Survei Evaluasi Manhole di Lajur Sepeda Fatmawati

ITDP Indonesia
16 Januari, 2021

Manhole dengan Overlay Aspal yang Tidak Rata

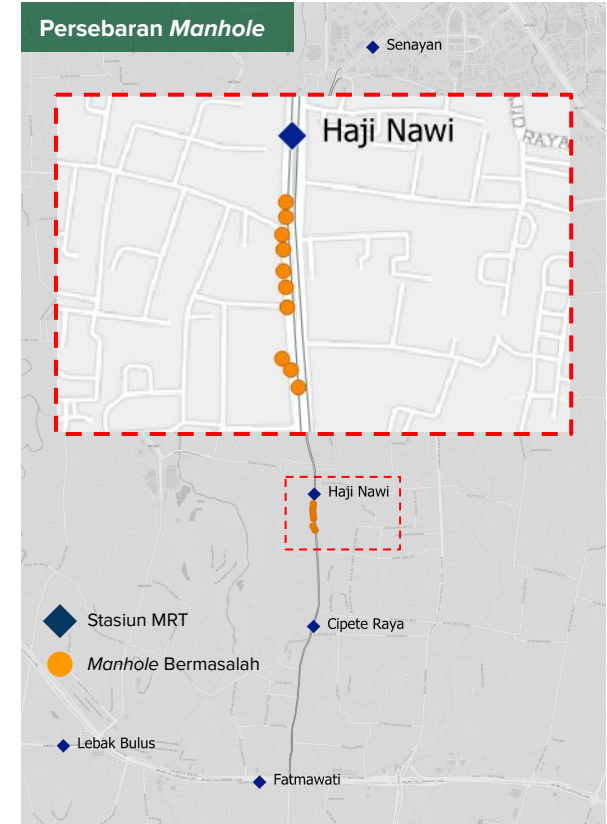
Manhole dengan overlay yang tidak rata

Manhole dengan Celah pada Penutup

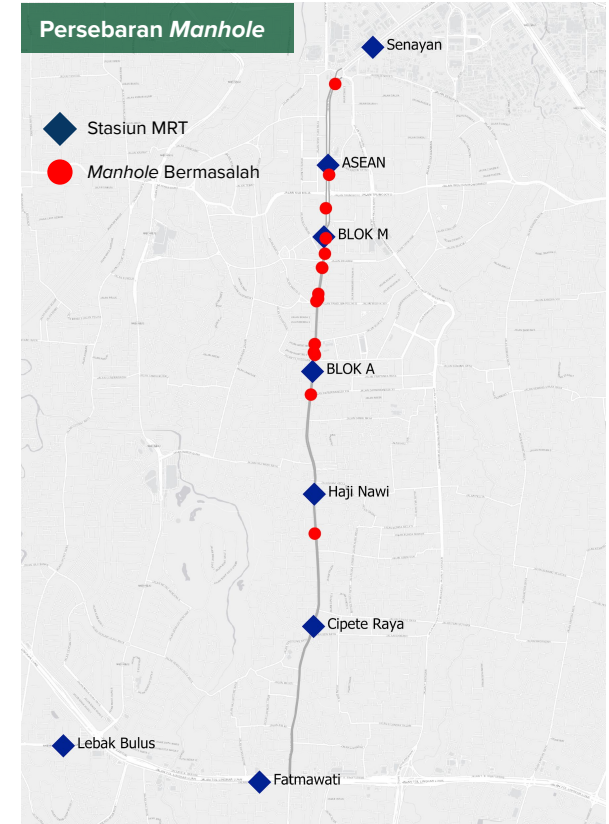
Manhole dengan **celah antara penutup dan struktur *manhole*** dan tutup *manhole* yang melendut membahayakan pesepeda dengan lebar ban yang tipis (23-25 mm) seperti pada *road bike*.

Permukaan ***manhole* yang tidak rata** dengan permukaan jalan juga mengurangi kenyamanan pesepeda.

Manhole yang Tidak Rata dengan Permukaan Jalan

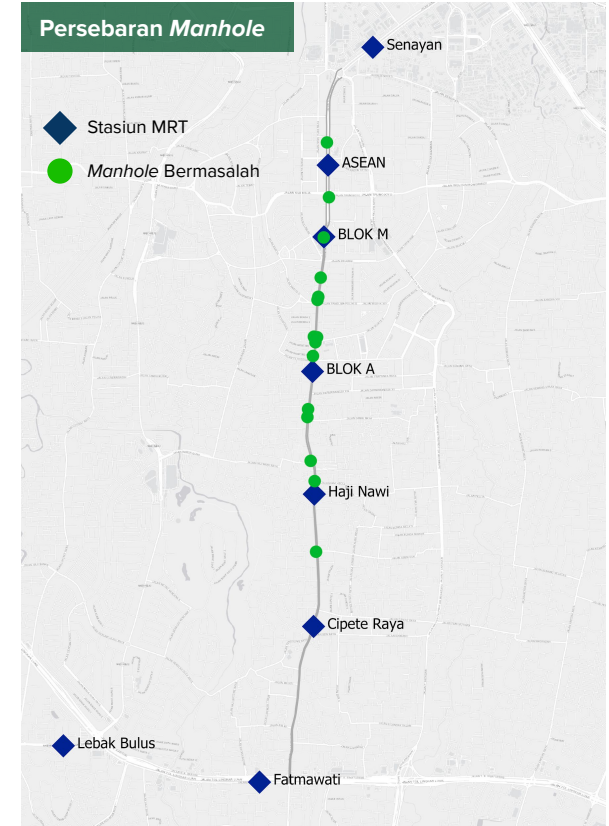
Manhole dengan permukaan yang tidak selevel dengan permukaan jalan sehingga terdapat tambahan lapisan aspal.

Lapisan aspal yang kurang rapi, selain mengurangi kenyamanan pesepeda juga dapat membahayakan keselamatan pesepeda.

Manhole Jaringan Telekomunikasi

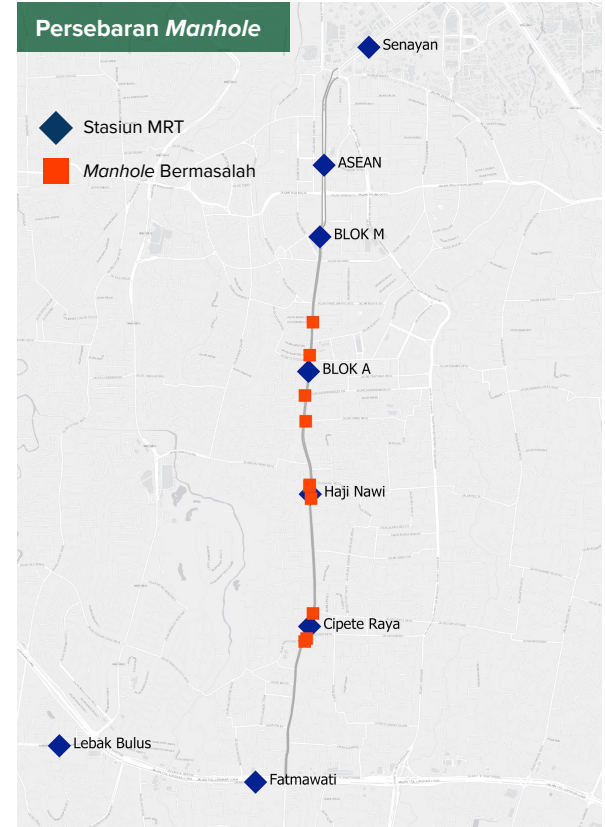
Manhole untuk jaringan telekomunikasi yang tidak rata dengan permukaan jalan, termasuk *handle manhole* yang dapat membahayakan keselamatan pesepeda.

Manhole dengan Overlay Aspal

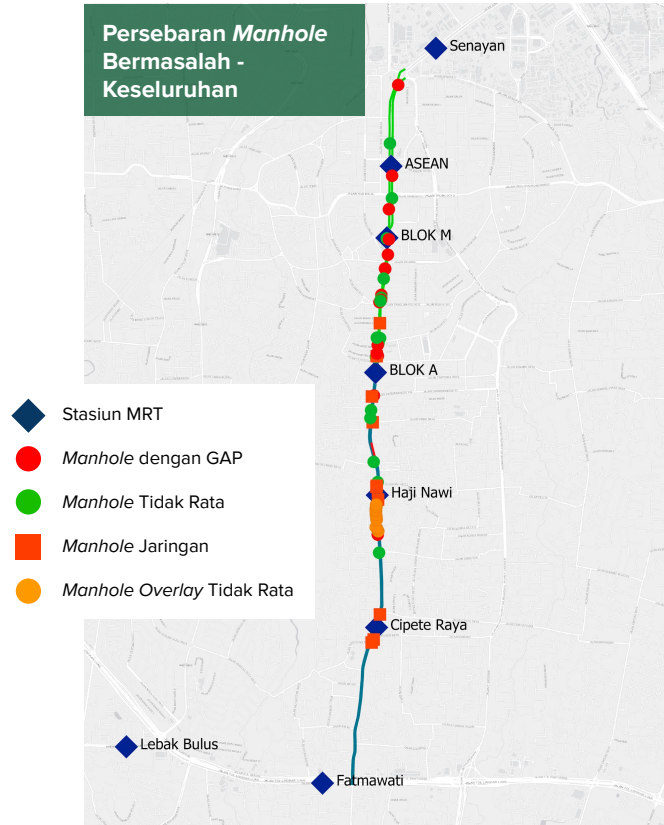
Manhole dengan overlay aspal sudah dapat mengantisipasi bahaya keselamatan pesepeda.

Namun diharapkan lapisan aspal lebih rata dengan permukaan jalan atau landai sehingga lebih nyaman untuk pesepeda, termasuk pemarkaan di atasnya.
